EN LO PRINCIPAL: COMPARECENCIA EN PROCEDIMIENTO ADMINISTRATIVO DE RECLAMACIÓN Y PRESENTACIÓN DE ANTECEDENTES.

SEÑOR DIRECTOR EJECUTIVO DEL SERVICIO DE EVALUACIÓN AMBIENTAL

Que, por este acto, vengo en comparecer en representación de la Comunidad indígena Quechua de Mamiña, en el procedimiento administrativo de reclamación seguido respecto de la Resolución Exenta N°20260100116, de 15 de abril de 2026, que calificó favorablemente la Declaración de Impacto Ambiental del proyecto **“Modificación de Proyecto Continuidad Operacional Cerro Colorado mediante la incorporación de plataformas de prospección para sondeos mineros, estudios geotécnicos e hidrogeológicos y calicatas”**, solicitando se tenga a esta Comunidad por comparecida como parte en el presente procedimiento administrativo y se tengan presentes los antecedentes y consideraciones que se exponen a continuación.

Mapa 7. Distancia plataforma SPC 25 individuos reforestados *Browningia candelaris*

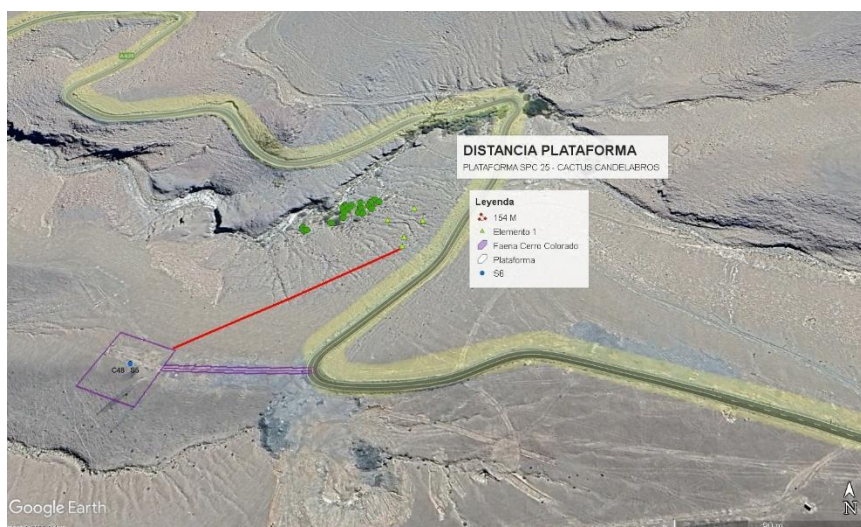
- **Plataforma SPC 25** que se encuentra a 154 m de individuos reforestados (ID: 27-3543-44-45) de *Browningia candelaris*, dispuestos por el mismo Titular de acuerdo con medida de compensación F-2, establecida en RCA 69/2015.

Figura 1: Representación concentraciones máximas mensuales, en base a datos en informe.

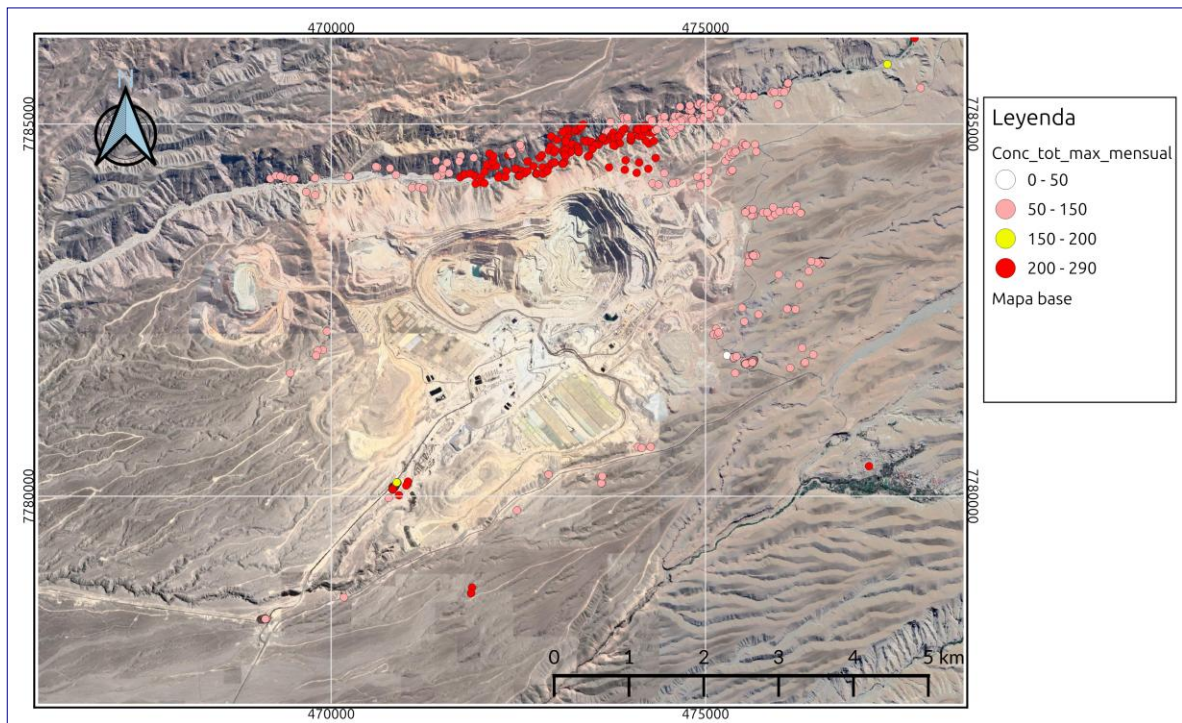
A continuación, se presenta un análisis mediante la representación de las máximas concentraciones totales mensuales de los resultados presentados por el Titular dentro del informe, los cuales no se presentaron de la forma solicitada y no pudieron ser obtenidos directamente de los resultados de la simulación proporcionada, ya que se encontraban acotados a un área de representación menor que la extensión total para mejorar la visibilidad, donde se observa que existen una alta concentración de MPS en los alrededores de la población de cactus candelabro en el sector de la Quebrada de Amilca, sujeta de las medidas de mitigación y compensación del Titular en previos proyectos.

Figura 2: Representación concentraciones máximas mensuales, en base a datos en informe.

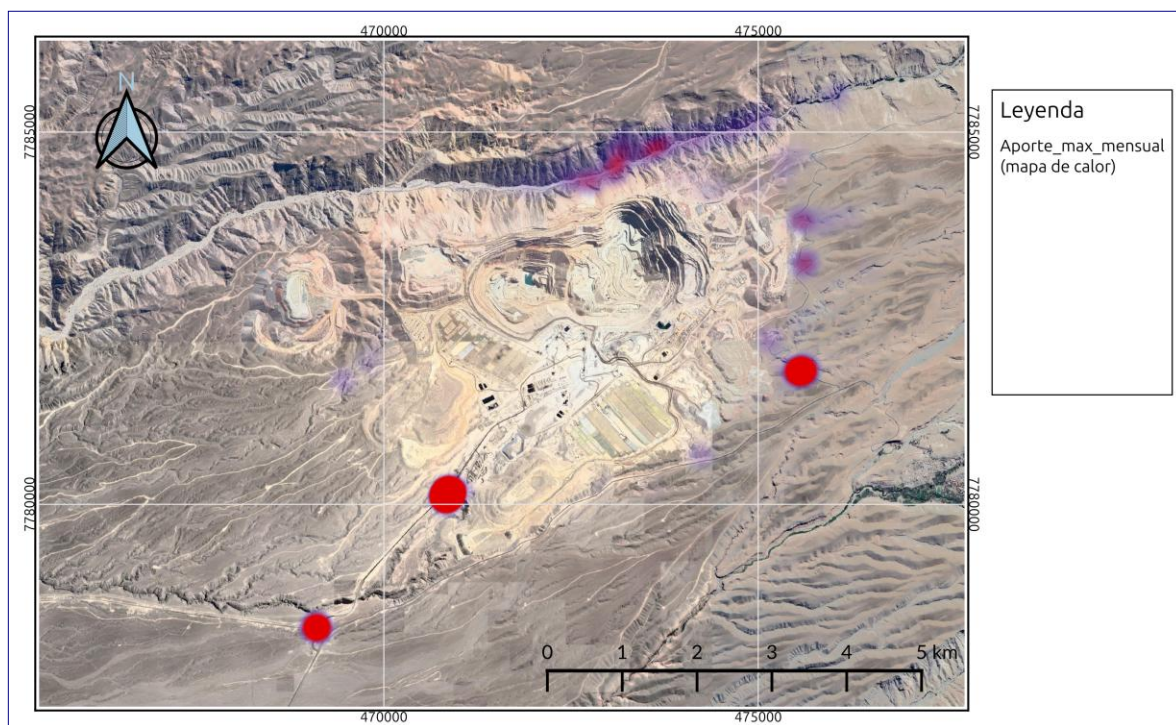
En el siguiente Mapa se observan concentraciones de calor respecto del aporte del proyecto (sólo las generadas por el proyecto sin considerar las concentraciones basales) presentadas en el informe. Se presenta una ponderación entre la densidad de puntos (en este caso número de receptores) y la magnitud evaluada (en este caso concentraciones mensuales máximas del aporte del proyecto), obteniendo zonas calientes (rojo intenso), zonas frías (transparente) y zonas intermedias (zonas traslúcidas de tonos violeta).

Como resultado se puede observar que existen zonas de especial interés, ya sea por las significativas concentraciones aportadas por el proyecto, porque existe una gran densidad de receptores afectados o una combinación de ambas.
